Zadeva: **VLOGA ZA MNENJE O VERJETNOSTI POMEMBNEJŠIH VPLIVOV NA OKOLJE K SD OPPN ZA UREDITEV OBMOČJA ZD SEVNICA, OPTIKE BAUTIN, TRŽNICE IN JAVNEGA PARKIRIŠČA – SE 131 PIN IN ELABORATA EKONOMIKE**

**SPREMEMBE IN DOPOLNITVE OBČINSKEGA PODROBNEGA PROSTORSKEGA NAČRTA
ZA UREDITEV OBMOČJA ZD SEVNICA, OPTIKE BAUTIN, TRŽNICE IN JAVNEGA
PARKIRIŠČA – SE 131.PIN V OBČINI SEVNICA**

KONKRETNE SMERNICE
s področja upravljanja z vodami za pripravo
sprememb in dopolnitev občinskega podrobnega prostorskega načrta
za ureditev območja ZD Sevnica, optike Bautin, tržnice in javnega parkirišča - SE 131.pin in
elaborat ekonomike (Občina Sevnica)

KONKRETNE SMERNICE št. 3081

Številka:	SD OPPN-13/2021- izhodišče za mnenje in smernice
Vsebina:	UREDITVENA SITUACIJA M1:500
Investitor:	OBČINA SEVNICA Glavni trg 19a, 8290 SEVNICA
Projektant:	DAVID TUŠAR, univ.dipl.ing.arh.
Direktor:	DAVID TUŠAR, univ.dipl.ing.arh.
Datum:	V. 2021
Št. graf. priloge:	1

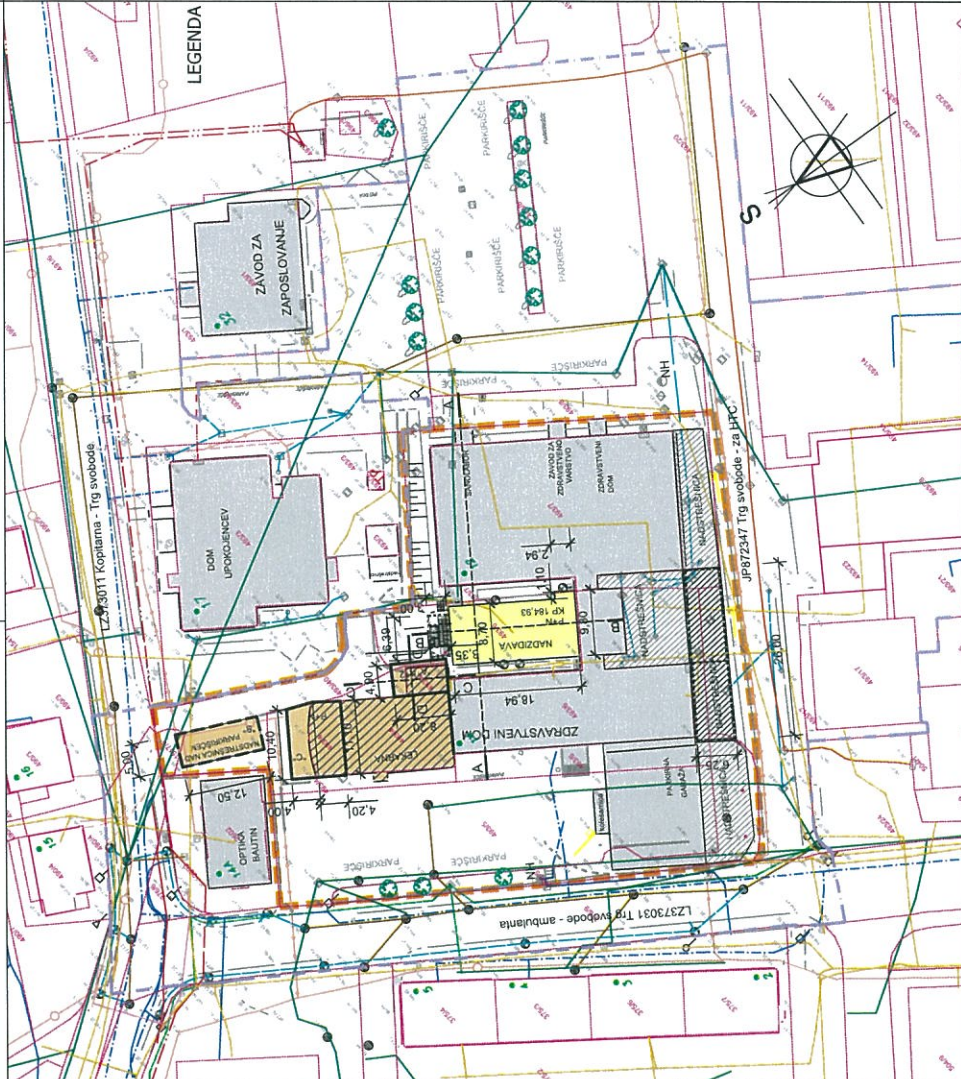
1. V območju predvidenega posega v prostor poteka nizko napetostni (NN) podzemni el. en. vod in NN elektroenergetske naprave (priključno merilne omarice), in srednje napetostni (SN) podzemni el. en. vod, kar je treba upoštevati kot omejitveni faktor v smislu varovalnega pasu, kateri zanaša minimalno 1m od osi skrajnega el. en. voda v obeh smereh.

2. Karto komunalnih vodov in naprav izdelanega osnutka prostorskega akta je treba dopolniti z vrisom obstoječih vodov in naprav. Potek trase našega voda in naprav je razviden v priloženem situacijskem načrtu.

vesebina: PRIKAZ PROMETNE KOMUNALNE IN ENERGETSKE
INFRASTRUKTURE M1:500

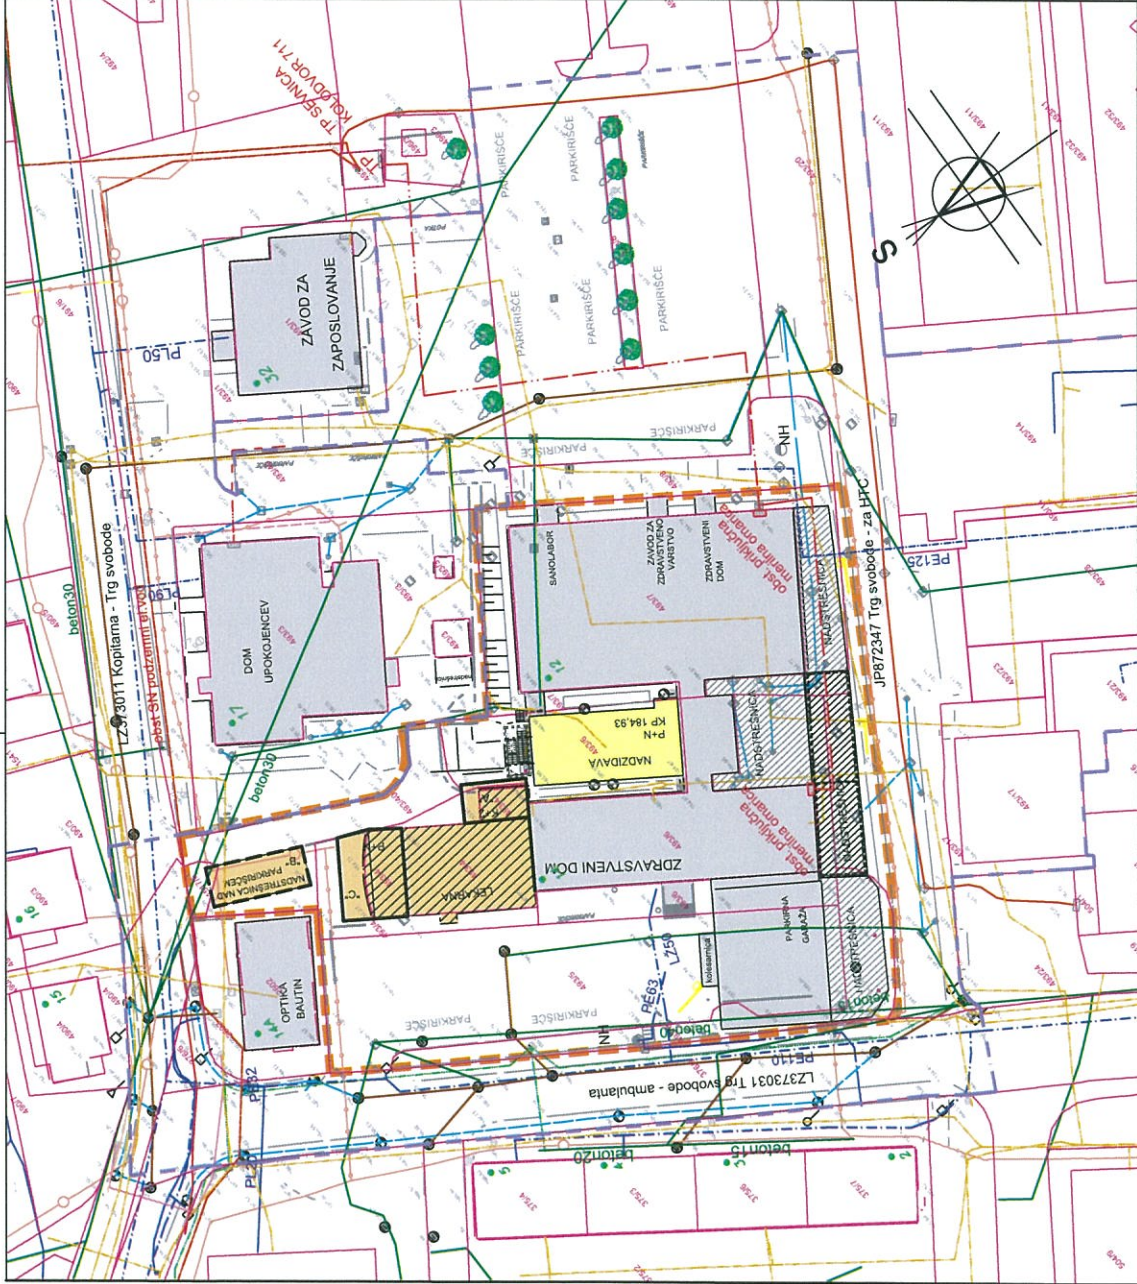
Pregledali smo dostavljeno dokumentacijo in ugotovili, da ureditev, ki jo predvideva OPPN posega v varovalni pas GJI - traso KKS Sevnica. Ker gre za linijo, ki poteka delno tudi v prostorih Zdravstvenega doma Sevnica delno pa po zemljišču za povezavo do Trg svobode 32 in Trg svobode 17, dajemo naslednje mnenje.

Pred pričetkom posegov, ki jih predvideva SD OPPN se opravi odmera obstoječe trase in se glede na stanje gradbišča po potrebi zaščiti naš obstoječ TK vod. Meritev in zaščito bomo opravili sami v sodelovanju z investitorji. Ob upoštevanju zgoraj navedenega dajemo pozitivno mnenje h projektu.
